ELEMENTOS ADICIONAIS PARA EFEITOS DE CONFORMIDADE DO ESTUDO DE IMPACTE AMBIENTAL

PROCESSO AIA_14/2019

PROJETO DA PEDREIRA N.º 6284 "ZIBREIRA"

FEVEREIRO DE 2020

Figura 2: Identificação da principal bacia drenante para a área de implantação da pedreira Zibreira.

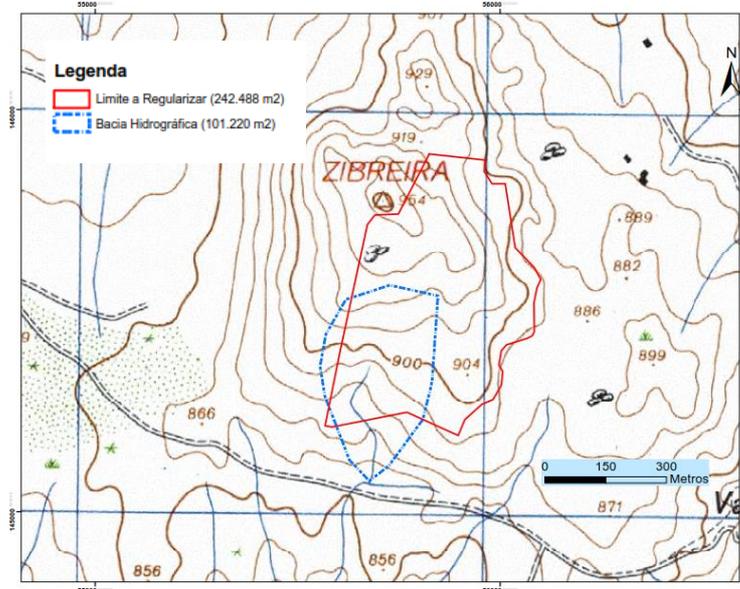
Resposta - No sentido de dar resposta ao solicitado procedemos aos cálculos hidráulicos necessários para a caracterização das águas pluviais afluentes à bacia de decantação.

Analisando cartograficamente o local em estudo é possível verificar que, levando em consideração o ponto de receção de águas pluviais previsto, a bacia drenante da área de implantação da pedreira tem uma área de aproximadamente 10,12 ha.
